JUSTIFICACIÓN TÉCNICA

NP021 - CONSTRUCCIÓN DE LOSA ALIGERADA EN CONCRETO PREMEZCLADO DE 35 MPA INCLUYE FIBRAS DE POLIPROPILENO O SIMILAR. CON ALTURA DE VIGAS ENTRE 0.5 A 0.80 M. CONCRETO A LA VISTA CON CASETÓN RECUPERABLE DE PORÓN Y , CON UNA PLACA SUPERIOR DE 0.12 M DE ESPESOR, DE ACUERDO A LAS DIFERENTES DIMENSIONES ESTABLECIDAS EN LOS PLANOS Y DISEÑO. INCLUYE SUMINISTRO, TRANSPORTE, BOMBEO CON AUTO BOMBA Y COLOCACIÓN DEL CONCRETO EN NERVIOS Y VIGAS PROFUNDAS, FORMALETA EN SÚPER T DE 19MM O EQUIVALENTE PARA ACABADO A LA VISTA EN LA PARTE INFERIOR, BORDE DE LOSA EN FORMALETA METÁLICA, SUMINISTRO, ARMADO Y DESARMADO DE LA OBRA FALSA PARA DOBLE ALTURA EN ANDAMIO DE CARGA DE SISTEMA APUNTALADO (H=7 M), MANO DE OBRA, ARISTAS BISELADAS, PROTECCIÓN Y CURADO. EL ACERO DE REFUERZO SE PAGARÁ EN SU RESPECTIVO ÍTEM, SEGÚN DISEÑO. UND M2.

PROYECTO: VELÓDROMO PARQUE GIBRALTAR

CONTRATO: 3232 de 2023

CORTE TÍPICO DE PLACA N.E. + 6.79 - PASARELAS

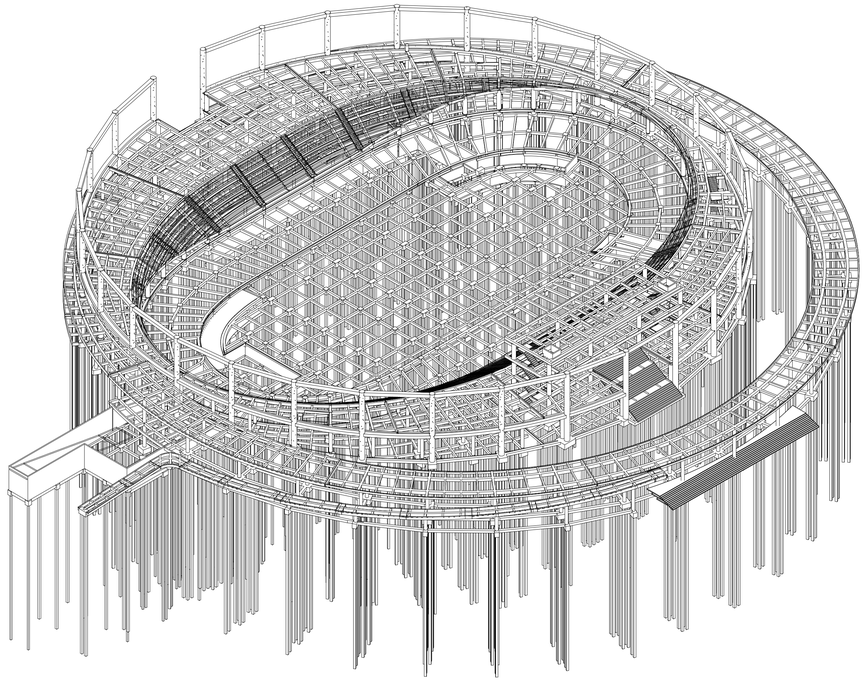
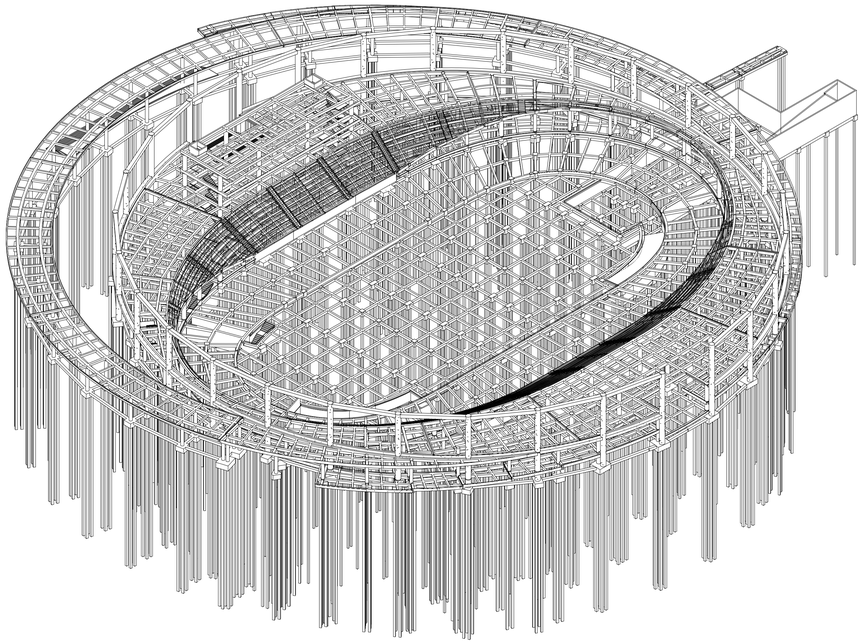
1. La especificación del concreto para la placa, el cual debe ser construido con un concreto de resistencia mínima de 350 kg/cm² (5.000 psi). condiciones necesarias para garantizar la seguridad y resistencia estructural definidas por el profesional estructural a cargo del proyecto. Las especificaciones técnicas anteriormente descritas se encuentran consignadas en los planos estructurales firmados por las partes *“NOTAS GENERALES, DETALLES Y ESPECIFICACIONES TÍPICAS – PLANCHA E-02 - FECHA ELABORACIÓN - 11/02/2025 – CHIP - AAA0138ZKBS”.*

2. Como se evidencia en la base de la descripción contractual del ítem R.2.7 el espesor de la placa superior corresponde a un espesor de 0.05m diferente al solicitado en este nuevo APU cuyo requerimiento es de 0.12m como se describe en el *plano “CORTES, DETALLES Y DESPIECES DE Vo.Bo. DIRECTOR INTERVENTORÍA: Vo.Bo. DIRECTOR PROYECTO UTMP: ARQ. IRIS ADRIANA VELANDIA MAT. 25202-192389 CND ING. ALFONSO PEÑARANDA SUAREZ COLUMNAS - MÓDULO 14, PLANCHA M14 E-02 - FECHA ELABORACIÓN - 11/02/2025 – CHIP - AAA0138ZKBS”.*

3. El ítem R.2.7 requiere una malla electrosoldada D 84 (4mm) de acuerdo a la configuración del consultor para la placa de 0.05m, sin embargo, en los

cálculos estructurales de los rediseños se evidencia en los planos *“PLANTA DE CIMENTACIÓN N.E. + 1.19 - MÓDULO 07 – PLANCHA No M7-E02 – FECHA DE ELABORACION 07/03/2025 – CHIP AAA0138ZKBS”* que para esta placa se requiere doble Malla Electro-Soldada de Ø 6.0mm c/.15, razón por la cual no es posible mantener la malla electrosoldada D 84 (4mm) ya que no cumpliría con los lineamientos establecidos en el reglamento colombiano NSR-10, por lo anterior, es excluido de esta descripción la malla electrosoldada D 84 (4mm), y se renombra como “EL ACERO DE REFUERZO ESTA INCLUIDO EN SU ÍTEM RESPECTIVO.” y colocando la descripción “EL ACERO DE REFUERZO SE PAGARÁ EN SU RESPECTIVO ÍTEM.”

4. Finalmente, de acuerdo con las especificaciones técnicas emitidas por el especialista estructural, se recomienda que *(…)“Adicional al curado para la mitigación de fisuras en losas de concreto a la vista, losas de cubierta y terrazas expuestas al medio ambiente, se recomienda el uso de fibras de polipropileno de 18-30 micrones de diámetro y 12-25 mm de longitud. Las fibras deben añadirse y dosificarse a la mezcla de acuerdo con las recomendaciones del fabricante. Se debe ajustar la manejabilidad del concreto con plastificantes si es necesario. El vibrado debe ser adecuado para garantizar la compacidad del concreto, y el curado debe realizarse de acuerdo con las recomendaciones dadas en el presente plano. Las fibras no reemplazan el refuerzo estructural especificado en planos” (…),* dado esto, se incluirá en la descripción del ítem, el insumo de FIBRAS DE POLIPROPILENO.

En virtud de lo anterior, y atendiendo a las recomendaciones emitidas por el especialista estructural, se modifica la resistencia del concreto inicialmente proyectada (21 MPa / 3000 psi) por una resistencia de 35 MPa (5000 psi), en correspondencia con los elementos estructurales mencionados, se incluye el insumo de fibras de polipropileno de 18-30 micrones de diámetro y 12-25 mm de longitud y varia el cambio de nivel de 5,5 m a 6,79 m.

Finalmente se solicita la inclusión del ítem no previsto NP021, “CONSTRUCCIÓN DE LOSA ALIGERADA EN CONCRETO PREMEZCLADO DE 35 MPA INCLUYE FIBRAS DE POLIPROPILENO O SIMILAR. CON ALTURA DE VIGAS ENTRE 0.5 A 0.80 M. CONCRETO A LA VISTA CON CASETÓN RECUPERABLE DE PORÓN Y , CON UNA PLACA SUPERIOR DE 0.12 M DE ESPESOR, DE ACUERDO A LAS DIFERENTES DIMENSIONES ESTABLECIDAS EN LOS PLANOS Y DISEÑO. INCLUYE SUMINISTRO, TRANSPORTE, BOMBEO CON AUTO BOMBA Y COLOCACIÓN DEL CONCRETO EN NERVIOS Y VIGAS PROFUNDAS, FORMALETA EN SÚPER T DE 19MM O EQUIVALENTE PARA ACABADO A LA VISTA EN LA PARTE INFERIOR, BORDE DE LOSA EN FORMALETA METÁLICA, SUMINISTRO, ARMADO Y DESARMADO DE LA OBRA FALSA PARA DOBLE ALTURA EN ANDAMIO DE CARGA DE SISTEMA APUNTALADO (H=7 M), MANO DE OBRA, ARISTAS BISELADAS, PROTECCIÓN Y CURADO. EL ACERO DE REFUERZO SE PAGARÁ EN SU
